## **Bebauungsplan B 5 – Windpark Ochsenauel; Gemeinde Hürtgenwald Stellungnahmen der Verwaltung zu den Stellungnahmen der Behörden und sonstigen Träger öffentlicher Belange aus der Beteiligung gem. § 4 Abs. 1 und 2 BauGB**

**Bebauungsplan B 5 – Windpark Ochsenauel; Gemeinde Hürtgenwald**

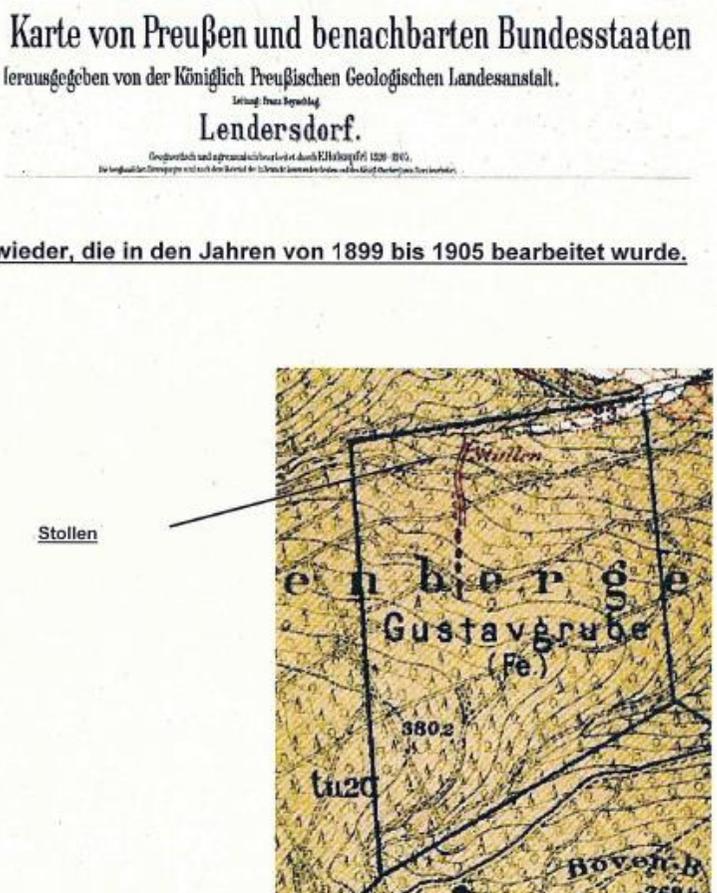
<p><b>41 Bezirksregierung Arnsberg – Dezernat 65 – Rechtsangelegenheiten / Markscheidewesen – Abt. 6</b></p>		
<p><b>41.1 Mit Schreiben vom 17.01.2013</b></p>		
<p><b>41.1.a Bergrecht</b></p>		
<p>Das o. a. Plangebiet befindet sich teilweise über dem auf Eisenerz verliehenen, inzwischen erloschenen Bergwerksfeld „Gustavgrube“. Die letzte Eigentümerin des erloschenen Bergwerksfeldes „Gustavgrube“ ist nach meinen Erkenntnissen nicht mehr erreichbar.</p>	<p><i>Die Stellungnahme erfordert keine Anpassung der Plankonzeption, da alleine die Lage des Plangebietes auf den vorgebrachten, ehemals bergbaulich genutzten Bereichen keine bodenrechtlichen Spannungen erzeugt.</i></p>	<p><i>Die Stellungnahme wird in Teilen berücksichtigt.</i></p>

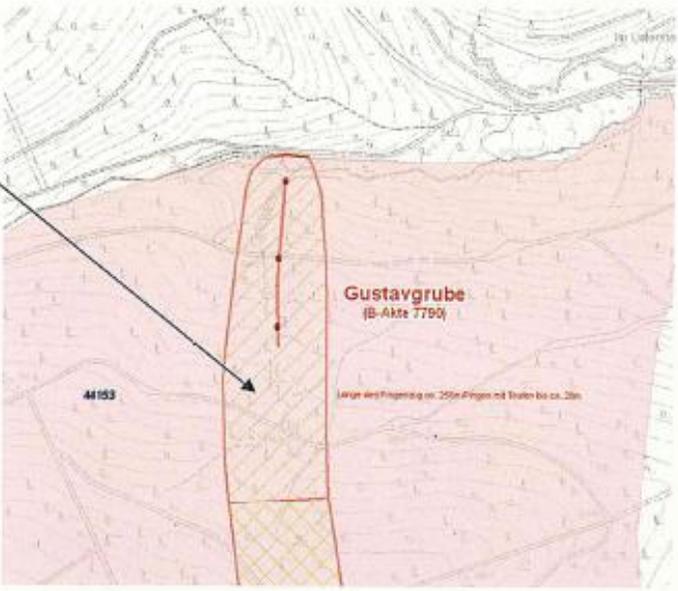
Stellungnahmen	Abwägungsvorschlag	Beschlussvorschlag
<p><u>Der Stollen findet sich auch auf der ...</u></p>  <p><u>...wieder, die in den Jahren von 1899 bis 1905 bearbeitet wurde.</u></p> <p>Grubenbilder liegen für den angesprochenen Planbereich bei der Bezirksregierung Arnsberg Abt. Bergbau und Energie in NRW nicht vor. Einem Schreiben des ehemaligen Feldeseigentümers vom 25.09.1948 ist zu entnehmen, dass durch Kriegseinwirkungen sämtliche Unterlagen, insbesondere Zeichnungen</p>	<p><i>genden Beschreibungen nach das gesamte Plangebiet mittig in Nord – Süd – Richtung durchstreicht, ist nicht dokumentierter (Uralt-)Bergbau in der gesamten Lagerstätte nicht auszuschließen.</i></p> <p><i>Innerhalb der Planfläche befinden sich, folgende Tagesöffnungen des Bergbaus: 2529/5620/001TÖB, 2529/5620/002TÖB, 2529/5620/003TÖB. Die Genauigkeit der Mittelpunktkoordinaten der erfassten stillgelegten Tagesöffnungen des Bergbaus beträgt in der Regel ca. ± 1 m bis ca. ± 25 m und ist abhängig von der Genauigkeit der jeweils zugrunde liegenden Unterlagen sowie dessen Einpassungsfähigkeit in die heutige Tagessituation. Über den Ausbau des Stollens bzw. des Schachtkopfes, die Beschaffenheit sowie die Verfüllung und letztendlich auch über die Sicherung können keine Angaben gemacht werden, da der Bezirksregierung Arnsberg diesbezüglich keine Unterlagen vorliegen. Eine Aussage bezüglich der Standsicherheit der Tagesoberfläche im Bereich der Tagesöffnungen ist deshalb nicht möglich.</i></p> <p><i>Folgende allgemeingültige Hinweise zur Einwirkungsrelevanz der o.g. umgegangenen bergbaulichen Tätigkeiten sind zum jetzigen Zeitpunkt von Seiten der Bezirksregierung Arnsberg möglich:</i></p> <ul style="list-style-type: none"> <li><i>• Nach der allgemeinen Lehrmeinung wirkt ein Stollen auf die Tagesoberfläche ein, wenn die Festgesteinsüberdeckung die drei- bis fünffache Höhe des Stollens unterschreitet.</i></li> <li><i>• Ein Nachsacken ober Abgehen der ggf. vorhandenen Verfüllsäule oder ein Einstürzen der im Bereich der Planung gelegenen Schächte lässt sich auf Dauer nicht ausschließen. Bei einem Eintritt eines solchen Ereignisses muss in der näheren Umgebung der Tagesöffnung mit einem Einbruch und / oder einer Ab-</i></li> </ul>

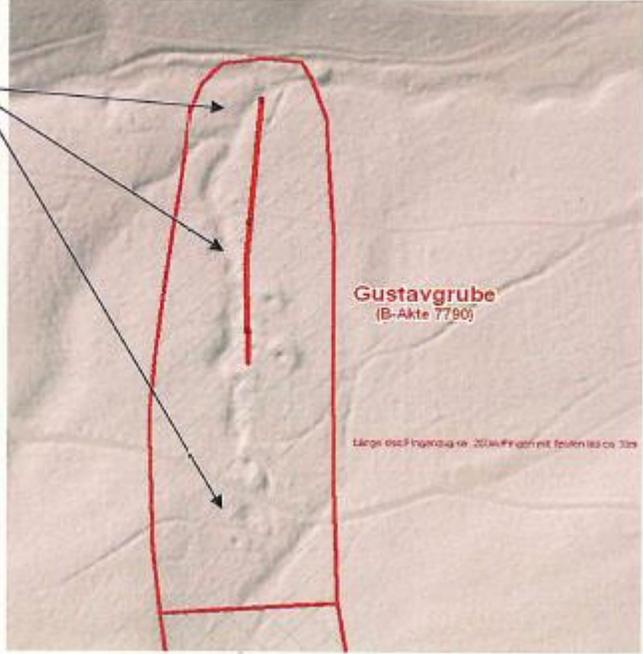
Stellungnahmen	Abwägungsvorschlag	Beschlussvorschlag
<p>über die Lage und Größe des Mutungsfeldes, vernichtet wurden.</p> <p>Hier ein Auszug aus der B-Akte 7790, ehem. Gustavgrube, Schreiben vom 21.04.1838:</p> <p>... in dem Walde zwischen den Dörfern Obermaubach und Hürtgen ist schon seit der Erbauung der Lennersdorfer Hütte am 6. Dezenio (Jahrzehnt) vorigen Jahrhunderts von Eigenlöhnern nach Eisenstein gegraben worden ...</p> <p>.... Die ältere Arbeit bestand in einem Pingenzuge von ca. 120 Lachtern (251 m ) Länge auf welchem man teilweise bis 10 Lachter (21 m) niedergegangen war, bis wohin nämlich die Kräfte gereicht hatten, Wasser zu halten ...</p> <p>... Der Eisenwerksbesitzer Hösch allhier, unternahm in den letzten Jahren einen ersten Versuch, in dem er am nördlichen Bergfuße neben dem Kreuzbach einen Stollen, ungefähr in der Streichungslinie der Lagerstätte aufsetzte, und ihn gegen Süd 45 Lachter (94 m) forttrieb. Erst mit 60 Lachter (126 m) tat sich der Gang auf und was mit dem erwartetem Eisenstein gefüllt ...</p> <p>... Der Stollen ist, wie oben schon bemerkt, neben dem Kreuzbach angesetzt, und kann demnach als tiefer Stollen gelten. Er ist geradlinig bis zur Gangklufft und auch söhlig, mit <math>\frac{1}{2}</math> Lachter (1,05 m) Weite und <math>\frac{3}{4}</math> Lachter (1,6 m) lichter Höhe getrieben. Er steht, da das Gebirge, besonders das Nebengestein des Ganges, nicht fest genug ist, durchgängig in Zimmerung.</p> <p>Bei 45 Lachter (94 m) ist ein Lichtloch, welches wieder gefüllt worden ist und das zweite Lichtloch von 17 (36 m) Lachter Teufe bei 84 Lachter (176 m) Stollenlänge wird fernerhin als Förderschacht dienen. Die über dasselbe hinausgehende Stollenlänge von ptr. 12 Lachter (25 m) war seit der Zeit der Einstellung im vorigen Jahre, die aus gesetzlichen Gründen geboten war, ganz verbrochen. Am Tage der Befahrung war man mit Aufwältigung ... beschäftigt.“</p> <p>Nach Auswertung der oben aufgeführten Textpassagen wurden 3 Tagesöffnungen des Bergbaus (ein Stollenmundloch, ein Lichtloch, ein Lichtloch / Förderschacht) erfasst und ein Stollen und ein sog. Pingenbereich erarbeitet.</p>	<p><i>senkung der Tagesoberfläche gerechnet werden.</i></p> <ul style="list-style-type: none"><li>• <i>Die vermutlich innerhalb des Plangebietes im oberflächennahen bzw. tagesnahen Bereich vorhandenen Hohlräume und / oder Verbruchzonen können zu einer Senkung der Tagesoberfläche führen.“</i></li></ul>

Stellungnahmen	Abwägungsvorschlag	Beschlussvorschlag
<p>Pingenbereich</p>

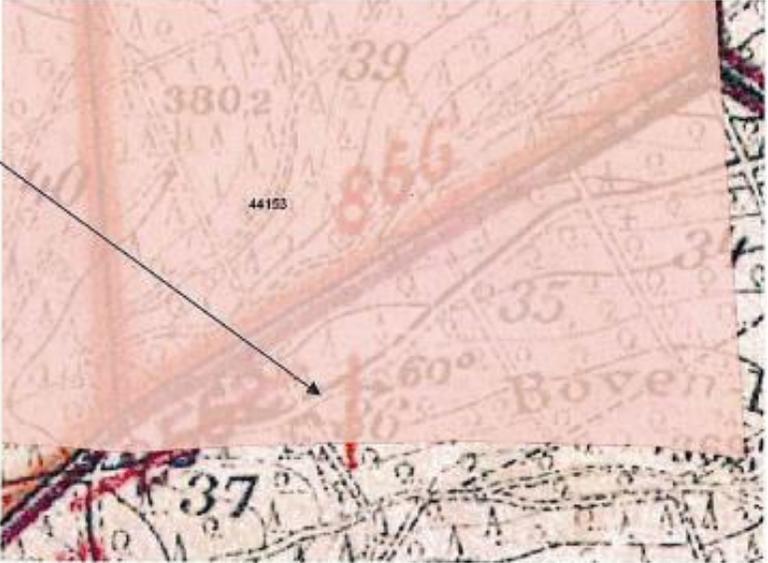
Stellungnahmen	Abwägungsvorschlag	Beschlussvorschlag
<p>Der „Pingenbereich“ ist ebenfalls in dem DGM – Relief – Layer gut zu erkennen</p>  <p>Ebenfalls ist hier am südlichen Rand des Plangebietes in dem ehemaligen Bergwerksfeld „Friedrich“ die Aufschließung einer Bleierzlagerstätte im Bereich der Koordinate R = 2529320 / H = 5619510 dokumentiert.</p>

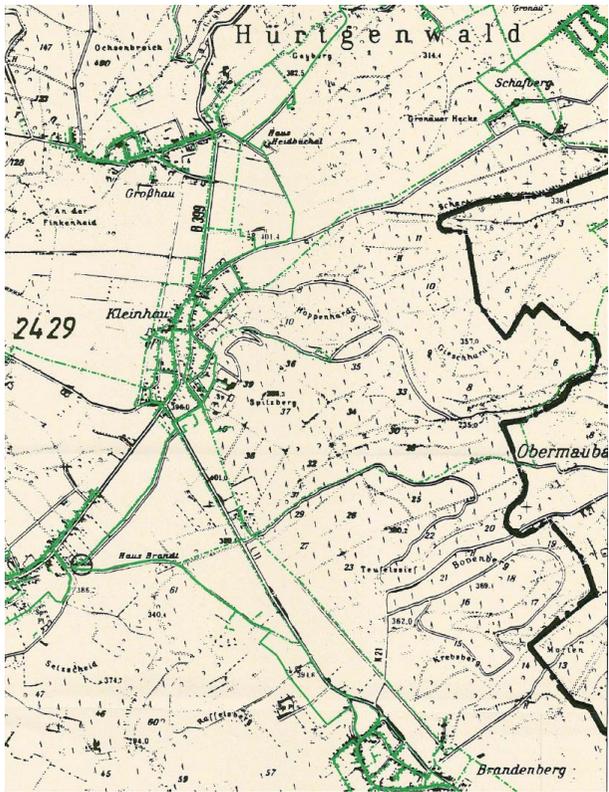
Stellungnahmen	Abwägungsvorschlag	Beschlussvorschlag
<p>kopfes, die Beschaffenheit sowie die Verfüllung und letztendlich auch über die Sicherung können keine Angaben gemacht werden, da der Abteilung 6 diesbezüglich keine Unterlagen vorliegen. Eine Aussage bezüglich der Standsicherheit der Tagesoberfläche im Bereich der o. g. Tagesöffnungen ist aus vorerwähnten Gründen deshalb nicht möglich.</p> <p>Folgende allgemeingültige Hinweise zur Einwirkungsrelevanz der o. g. umgegangenen bergbaulichen Tätigkeiten sind zum jetzigen Zeitpunkt von hier aus möglich:</p> <ul style="list-style-type: none"><li>• Nach der allgemeinen Lehrmeinung wirkt ein Stollen auf die Tagesoberfläche ein, wenn die Festgesteinsüberdeckung die drei- bis fünffache Höhe des Stollens unterschreitet.</li><li>• Ein Nachsacken ober Abgehen der ggf. vorhandenen Verfüllsäule oder ein Einstürzen der im Bereich der Planung gelegenen Schächte lässt sich auf Dauer nicht ausschließen. Bei einem Eintritt eines solchen Ereignisses muss in der näheren Umgebung der Tagesöffnung mit einem Einbruch und / oder einer Absenkung der Tagesoberfläche gerechnet werden.</li><li>• Die vermutlich innerhalb des Plangebietes im oberflächennahen bzw. tagesnahen Bereich vorhandenen Hohlräume und / oder Verbruchzonen können zu einer Setzung der Tagesoberfläche führen.</li><li>• In der beiliegenden Anlage 1 (Maßstab 1:10000) werden die hier derzeit bekannten „Tagesöffnungen des Bergbaus“ (mit Kennziffer) dargestellt.</li><li>• In der beigefügten Anlage 2 (Maßstab 1: 20000) werden die hier derzeit bekannten „Tagesöffnungen des Bergbaus“ (mit Kennziffer) dargestellt. Kartengrundlage ist hier ein Auszug aus der Mutungsübersichtskarte.</li><li>• Die Anlage 3 enthält eine Aufstellung (Ergebnisliste „Tagesöffnungen des Bergbaus“, SATÖB – Auszüge) der bergbaulich bedingten Tagesöffnungen (Stand 17.01.2013).</li></ul> <p>Hinsichtlich der gutachterlichen Einschätzung der Einwirkungsrelevanz des o. g. Bergbaus empfehle ich Ihnen, einen Sachverständigen einzuschalten und auf der Grundlage dieser Untersuchungsergebnisse ggf. teilweise eine Kennzeich-</p>

Stellungnahmen	Abwägungsvorschlag	Beschlussvorschlag
<p>nung gemäß § 9 Abs. 5 BauGB vorzunehmen.</p> <p>Im Rahmen des Verfahrens und vor der Durchführung von Baumaßnahmen besteht die Möglichkeit, die hier befindlichen Unterlagen einzusehen und sich über die bergbauliche Situation zu informieren. Die Einsichtnahme ist hier schriftlich zu beantragen und kann auch von einem beauftragten Sachverständigen durchgeführt werden.</p> <p>Für Rückfragen stehe ich jederzeit gerne zur Verfügung.</p>		
<p><b>41.2 Mit Schreiben vom 27.05.2015</b></p>		
<p><b>41.2.a Bergrecht</b></p>		
<p><i>Meine Stellungnahme vom 17.01.2013 hat weiter Bestand. Ich empfehle Ihnen, die in meiner o.a. Stellungnahme dargestellten "bergbaulichen Belange" auch in der Begründung zum Bebauungsplan Nr. B 5, "Windpark Ochsenauel" einzuarbeiten.</i></p> <p><i>Ebenfalls empfehle ich, im Entwurf zum Bebauungsplan (Maßstab 1:5000) die entsprechenden Bereiche nach § 9 Abs. 5 BauGB zu kennzeichnen.</i></p> <p><i>Für Rückfragen stehe ich Ihnen jederzeit gern zur Verfügung.</i></p>	<p><i>Die Stellungnahme wird in Teilen Berücksichtigt. Ein Hinweis bzgl. der vorgebrachten Belange wurde bereits in den Bebauungsplan sowie in dessen Begründung aufgenommen (Vgl. hierzu auch Nr. 41.1.a).</i></p> <p><i>Die in der Stellungnahme vom 17.01.2013 vorgebrachten bergbaulichen Belange werden ferner in dem Umweltbericht, welcher gem. § 2a Satz 3 BauGB Bestandteil der Begründung ist, eingearbeitet.</i></p> <p><i>Zur Kennzeichnung in dem Bebauungsplan vgl. Nr. 41.1.a</i></p>	<p><i>Die Stellungnahme wird in Teilen berücksichtigt.</i></p>

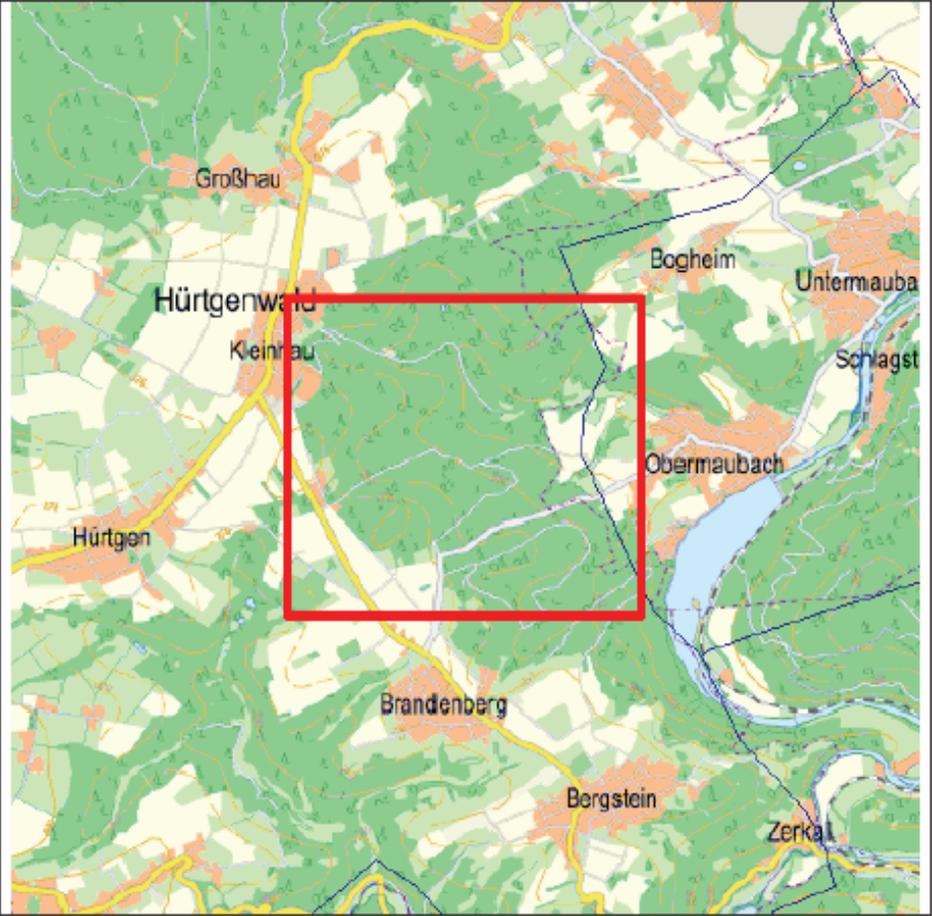
Stellungnahmen	Abwägungsvorschlag	Beschlussvorschlag
<p><b>48 PLEdoc Gesellschaft für Dokumentationserstellung und –pflege mbH</b></p>		
<p><b>48.1 Mit Schreiben vom 23.11.2012</b></p>		
<p><b>48.1.a Versorgungseinrichtungen</b></p>		
<p>im Rahmen unserer Prüfung Ihrer Anfrage haben wir den räumlichen Ausdehnungsbereich Ihrer Maßnahme in dem beigefügten Übersichtsplan dargestellt. Maßgeblich für unsere Auskunft ist der im Übersichtsplan markierte Bereich. Bitte überprüfen Sie diese Darstellung auf Vollständig- und Richtigkeit und nehmen Sie bei Unstimmigkeiten umgehend mit uns Kontakt auf.</p> <p>Der in der Anlage gekennzeichnete Bereich berührt keine Versorgungseinrichtungen der nachstehend aufgeführten Eigentümer bzw. Betreiber.</p> <ul style="list-style-type: none"> <li>• Open Grid Europe GmbH, Essen (ehemals E.ON Gastransport GmbH)</li> <li>• E.ON Ruhrgas AG, Essen</li> <li>• Ferngas Nordbayern GmbH (FGN), Nürnberg</li> <li>• GasLINE Telekommunikationsnetzges. deutscher Gasversorgungsunternehmen mbH &amp; Co. KG, Straelen</li> <li>• Mittel-Europäische Gasleitungsgesellschaft mbH (MEGAL), Essen</li> <li>• Mittelrheinische Erdgastransportleitungsgesellschaft mbH (METG), Haan</li> <li>• Nordrheinische Erdgastransportleitungsgesellschaft mbH &amp; Co. KG (NETG), Haan</li> <li>• Trans Europa Naturgas Pipeline GmbH (TENP), Essen</li> </ul> <p>Diese Auskunft bezieht sich nur auf die Versorgungseinrichtungen der hier aufgelisteten Versorgungsunternehmen. Auskünfte zu Anlagen sonstiger Netzbetreiber (z. B. auch weiterer E.ON-Gesellschaften) sind bei den jeweiligen Versorgungsunternehmen bzw. Konzerngesellschaften oder Regionalcentern ge-</p>	<p>Die Stellungnahme wird zur Kenntnis genommen. Es werden keine Bedenken geäußert.</p>	<p>Die Stellungnahme wird zur Kenntnis genommen.</p>

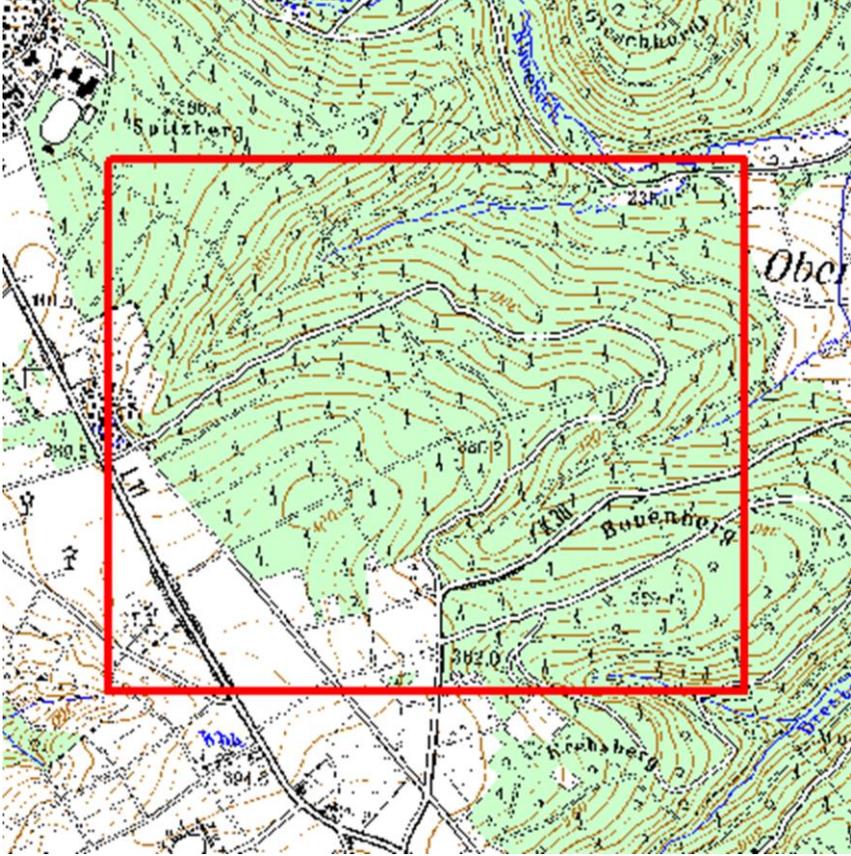
Stellungnahmen	Abwägungsvorschlag	Beschlussvorschlag
<p><b>48.2 Mit Schreiben vom 22.05.2015</b></p>		
<p><b>48.2.a Versorgungseinrichtungen</b></p>		
<p><i>Mit Bezug auf Ihr o.g. Schreiben teilen wir Ihnen mit, dass in dem von Ihnen angefragten Bereich keine von uns verwalteten Versorgungsanlagen vorhanden sind. Maßgeblich für unsere Auskunft ist der im Übersichtsplan markierte Bereich. Bitte überprüfen Sie diese Darstellung auf Vollständig- und Richtigkeit und nehmen Sie bei Unstimmigkeiten umgehend mit uns Kontakt auf.</i></p> <p><i>Wir beauskunften die Versorgungseinrichtungen der nachstehend aufgeführten Eigentümer bzw. Betreiber:</i></p> <ul style="list-style-type: none"> <li>• <i>Open Grid Europe GmbH, Essen</i></li> <li>• <i>Kokereigasnetz Ruhr GmbH, Essen</i></li> <li>• <i>Ferngas Netzgesellschaft mbH (ehem. Ferngas Nordbayern GmbH (FGN)), Nürnberg</i></li> <li>• <i>Mittel-Europäische Gasleitungsgesellschaft mbH (MEGAL), Essen</i></li> <li>• <i>Mittelrheinische Erdgastransportleitungsgesellschaft mbH (METG), Essen</i></li> <li>• <i>Nordrheinische Erdgastransportleitungsgesellschaft mbH &amp; Co. KG (NETG), Dortmund</i></li> <li>• <i>Trans Europa Naturgas Pipeline GmbH (TENP), Essen</i></li> <li>• <i>GasLINE Telekommunikationsnetzgesellschaft deutscher Gasversorgungsunternehmen mbH &amp; Co. KG, Straelen</i></li> <li>• <i>Viatel GmbH, Frankfurt</i></li> </ul> <p><i>Diese Auskunft bezieht sich ausschließlich auf die Versorgungseinrichtungen der hier aufgelisteten Versorgungsunternehmen. Auskünfte zu Anlagen sonstiger Netzbetreiber sind bei den jeweiligen Versorgungsunter-</i></p>	<p><i>Die Stellungnahme wird zur Kenntnis genommen. Es werden keine Bedenken geäußert.</i></p>	<p><i>Die Stellungnahme wird zur Kenntnis genommen.</i></p>
